Ref. KCML : GM/IXL20356_S684_PUN_Pleinlaan_2_Rectoraat_VUB

Betreft : ELSENE. Pleinlaan 2. Restauratie en renovatie van het Rectoraatsgebouw van de VUB (gebouw M, arch. R. BRAEM) : werkzaamheden aan de tweede tot en met de vijfde verdieping en de aan de gevels en daken met aanleg van een daktuin met terraszone (volgende fase van de restauratie volgend op de vergunning 09/PFU/675598, bekomen op 26/09/2018).

EENSLUIDEND ADVIES VAN DE KCML.

Fotomontage en details van de ontubbeling van de trapleuning – document uit het aanvraagdossier

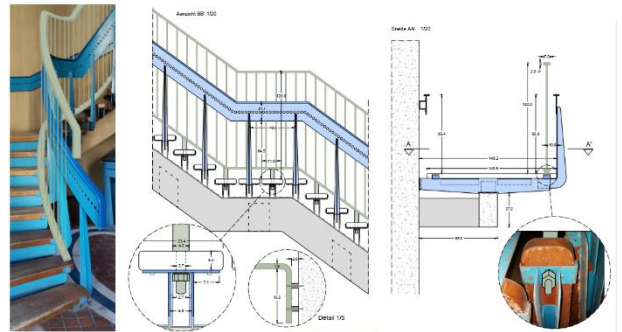
De trap is een uniek ontwerp en vormt als het ware een kustwerk op zich. De trap voldoet echter niet aan de huidige voorschriften inzake veiligheid, omwille van zowel de te grote afstand tussen de verticale stijlen (+/- 50 cm) als de beperkte hoogte van de borstweringen en trapleuning (+/- 85 cm). Om dit te verhelpen wordt voorgesteld om een nieuwe metalen leuning te bevestigen aan de binnenzijde van de bestaande leuning. Hoewel omkeerbaar is de geplande toevoeging visueel erg ingrijpend. Ze belemmert de leesbaarheid van de oorspronkelijke leuning en heeft een belangrijke impact op de perceptie van de trap. De KCML begrijpt de noodzaak om aanpassingen door te voeren om de trapleuning conform te maken aan de huidige normeringen en kant zich niet tegen dit principe. **Ze vraagt echter verder te bestuderen hoe dit op een visueel minder storende wijze kan gebeuren. In dat opzicht pleit ze er voor om die aanpassing subtieler in te schrijven in de logica van de bestaande trap en daarbij eerder de biomorfe vormtaal van de trap als uitgangspunt te nemen dan de voorgestelde strak lineaire en**

contrasterende vormgeving. Andere pistes, zoals de bevestiging van een nieuw element op de bestaande (reeds geperforeerde) handgreep of het werken met maaswerk tussen de spijlen kunnen mogelijk overwogen worden. Concreet vraagt de KCML een aantal varianten uit te werken zodat geëvalueerd kan worden of daarbij een voorstel kan weerhouden worden dat beter aansluit bij de bestaande vormtaal en visueel minder impact heeft.

Fotomontages uit het aanvraagdossier van de verlenging van trap en het nieuwe dakvolume.

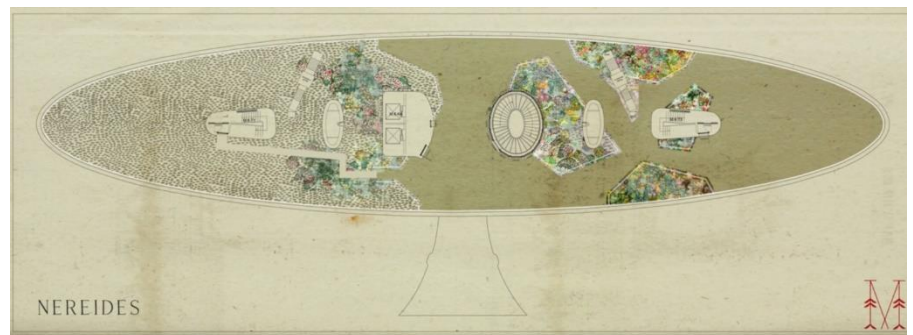
De KCML aanvaardt het voorstel om de trap te verlengen zodat hij rechtstreeks toegang geeft tot het dak en de geplande daktuin. Ze onderschrijft ook de plaatsing van een nieuw volume op het dak om die toegang mogelijk te maken. **De vormgeving van het nieuwe volume is volgens de Commissie echter voor verbetering vatbaar, vooral met het oog op een betere integratie in de bestaande architectuur en op een grotere coherentie met de andere (oorspronkelijke) dakvolumes.** Denk pistes ter verbetering kunnen onder meer zijn om met een continue, gebogen dakrand te werken, naar analogie met de oorspronkelijke volumes op het dak (in de plaats van de ‘gefacetteerde’ vormgeving van het ontwerp). Ook de afmetingen en proporties van ramen (die meer natuurlijk daglicht zullen binnenbrengen in de traphal wat op zich positief is) kunnen onder meer qua afmetingen beter op de bestaande architectuur en de reeds aanwezige ramen van de traphal worden afgestemd. De KCML vraagt ook van dit element de vormgeving verder te bestuderen en een alternatief voorstel of varianten uit te werken dat coherenter is met de bestaande vormtaal van het gebouw.
